RAPORTI I EKSPERTIT SHQYRTUES

Eksperti Shqyrtues	Data e pranimit të ekspertit	Date e dorëzimit të raportit	Nr. i lëndës
Imrane Bela	23.01.2025	02.03.2025	2025/0031

Raporti i ekspertit shqyrtues, lidhur me ankesën e parashtruar nga OE “**BUSINESS PRO SH.P.K.**”, lidhur me aktivitetin e prokurimit “**Furnizim me këmbyes të nxehtësis 11 MW**” me numër të prokurimit: “**NP Termoskos.sha-24-8946-1-2-1**”, të iniciuar nga Autoriteti Kontraktues (AK) – **Ngrohitorja e Qytetit Termokos Sh.A.**

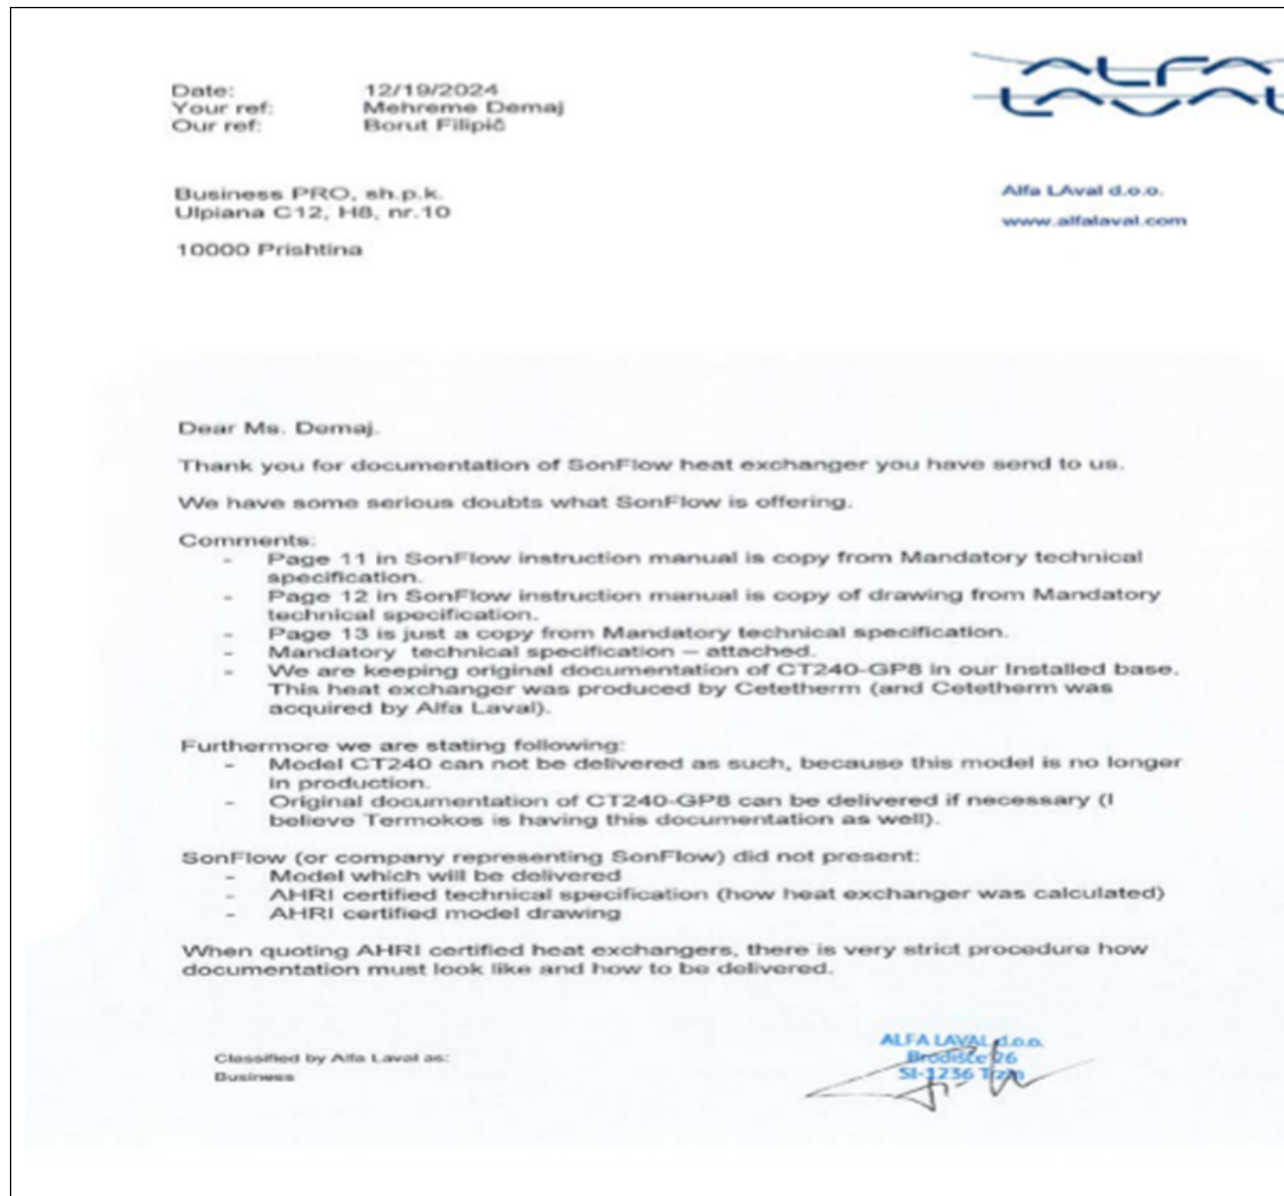
With documentation delivered – »Instruction Manual SonFlow« end user can not know which heat exchanger model will be delivered, how many plates will have, surface of heat exchanger, under what conditions will work,...

With documentation attached – Page 11 and 12 in »Instruction Manual SonFlow« we believe it is misused intellectual property of Alfa Laval and Alfa Laval will think about further legal steps.

It is unprofessional to put stamp of SonFlow on plate specification and drawing which is obviously property of Alfa Laval.

Faleminderit për dokumentacionin e dërguar për këmbyesin e nxehtësisë SonFlow. Kemi disa dyshime serioze për atë që ofron SonFlow. Komentet: Faqja 11 në manualin e udhëzimeve të SonFlow është një kopje e specifikimeve teknike të detyrueshme. Faqja 12 në manualin e udhëzimeve të SonFlow është një kopje e vizatimit nga specifikimi teknik i detyrueshëm. Faqja 13 është thjesht një kopje nga specifikimi teknik i detyrueshëm. Specifikimi teknik i detyrueshëm - bashkangjitur. Ne po ruajmë dokumentacionin original të CT240-GP8 në bazën tonë të instaluar. Ky këmbyes nxehtësie është prodhuar nga Cetetherm (Cetetherm u ble nga Alfa Laval). Për më tepër, deklarojmë sa vijon: **Modeli CT240 nuk mund të dorëzohet si i tillë, pasi ky model nuk prodhohet më.** Dokumentacioni original i CT240-GP8 mund të dorëzohet nëse është e nevojshme (besoj se Termokos e ka këtë dokumentacion gjithashtu). SonFlow (ose kompania që përfaqëson SonFlow) nuk ka prezantuar:

- Modelin që do të dorëzohet
- Specifikimet teknike të certikuara AHRI (si është llogaritur këmbyesi i nxehtësisë)
- Vizatim modeli i certifikuar AHRI

Vizatimet e prezentuara ne dosjen e tenderit ne katalogun e GOE per tipin/modelin AF152, AF154 & AF156 DHE SF151,SF151D,SF152,SF154&SF156 (faqe 6 dhe 8 ne katalogun e ketij OE). SHIKONI VIZATIMIN NE WEB FAQEN E PRODHUESIT

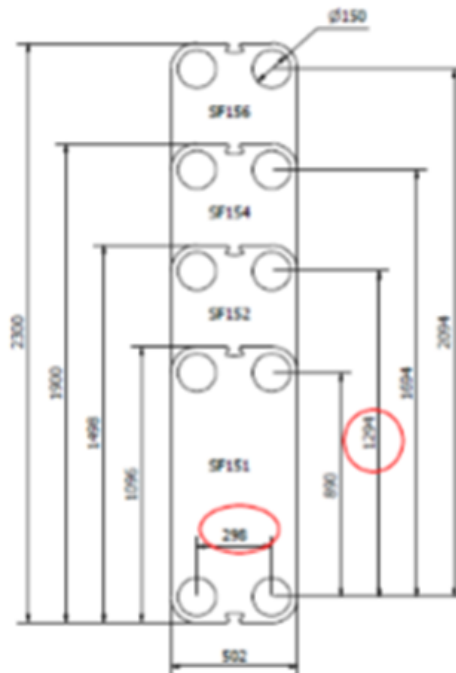
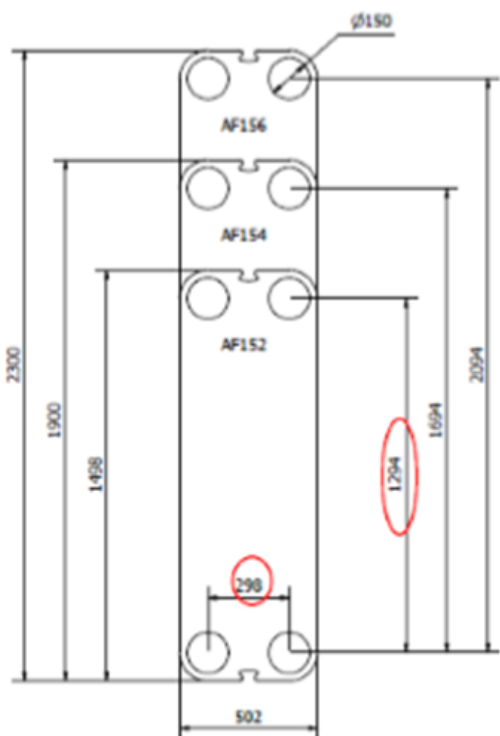
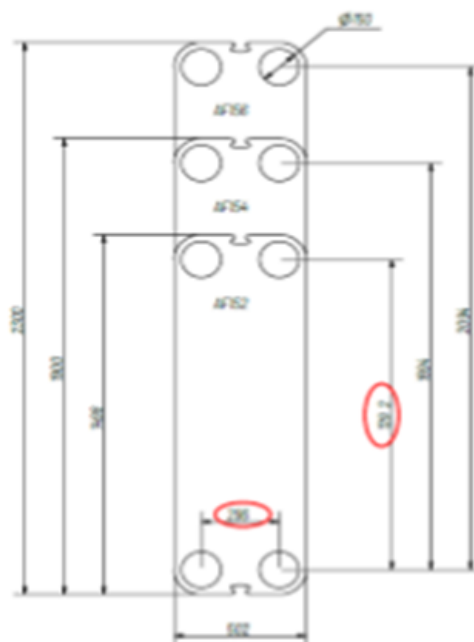
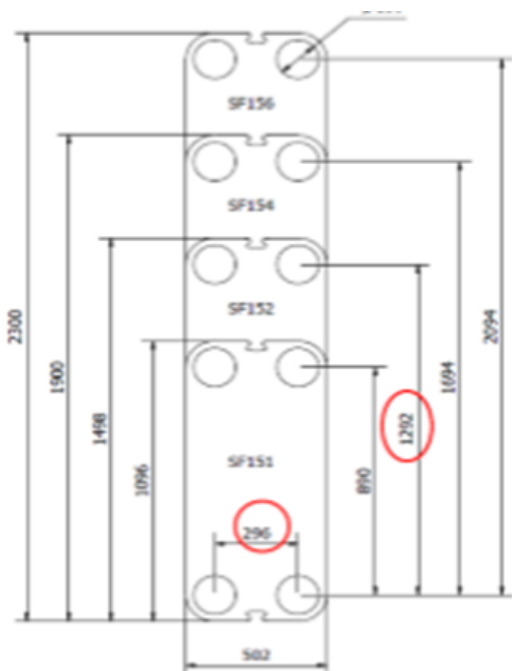
Shikoni se si dimensionet e këmbyesve të nxehtësisë që ka ofruar ky OE në ofertën e vet, ndryshojnë nga

katalogu origjinal që gjendet në web-faqen e prodhuesit SonFlow. Dimensionet që kanë ndryshuar janë të rrethuar me vijë të kuqe. Dimensionet e ndryshuara nga katalogu origjinal janë si më poshtë:

- Në katalogun e OE-së, i paraqitur në dosjen e tenderit, distanca ne mese te akseve S1-S2 është dhënë dimensionin prej 1294 mm, ndërkohë që në katalogun origjinal të web-faqes së prodhuesit, ky dimension është 1292 mm.

- Dimensionin tjetër, distanca ne mes te akseve S4-S1 në katalogun e këtj OE në ofertë e tij është 298 mm, ndërsa në katalogun origjinal në web-faqen e prodhuesit është 296 mm.

Në katalogun origjinal i cili gjendet në web faqen e prodhuesit, dimensionet e kembyesit dallojnë me ato të kërkuara në specifikat teknike të DT e të cilat dimensionet mund të paraqesin problem në montimin dhe instalimin e tyre. OE i shpallur fitues nga AK për ta mbuluar këtë dallim ia ka bashkangjitur specifikat teknike të DT këtij katalogu.

Skica 1. Dimenzionet e rrumbullaksuara me ngjyr të kuqe (distance S4-S1 dhe S1-S2) të cilat duhen të jenë e dorzuar në DT.

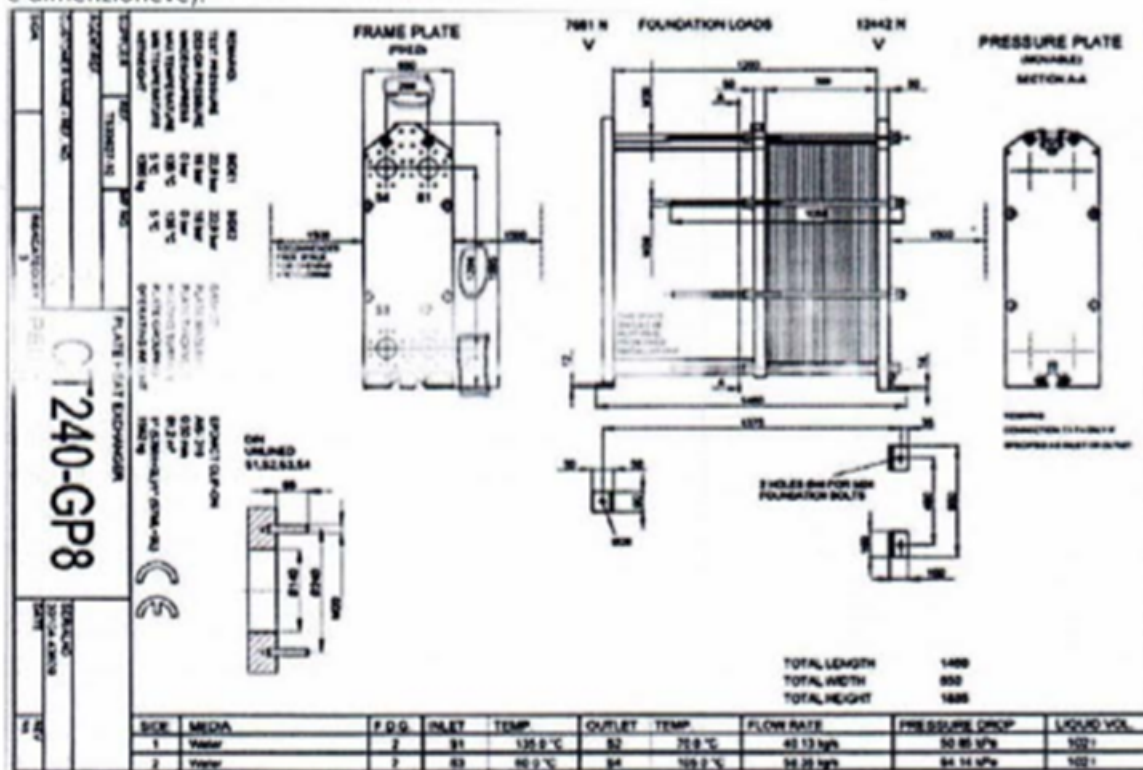
Nëse e marrim parasysh përgjigjen nga njësia kërkuese të datës 22.10.2024 në lidhje me dimensionet, shihet se ky OE nuk i ka dimensionet e këmbesit sipas kërkesës se AK-s, por I ka ndryshuar /falsi?kuar dimensioned ne menyre qe ti pershtatet kerkesave te dosjes se tenderit.

Duke patur parasysh që këmbyesit e nxehtësisë janë të dedikuar për stacionin Kryesor të Bregu i Diellit, të zëvendsohen me këmbysit aktual në stacion, dimezionet e akseve të vrimave duhet të jenë 100% si në viz 1, nuk lejohet devijim nga specifikimi teknik në DT, sepse nuk mund të montohet në sistemin egzistues (në e dimezimeve).
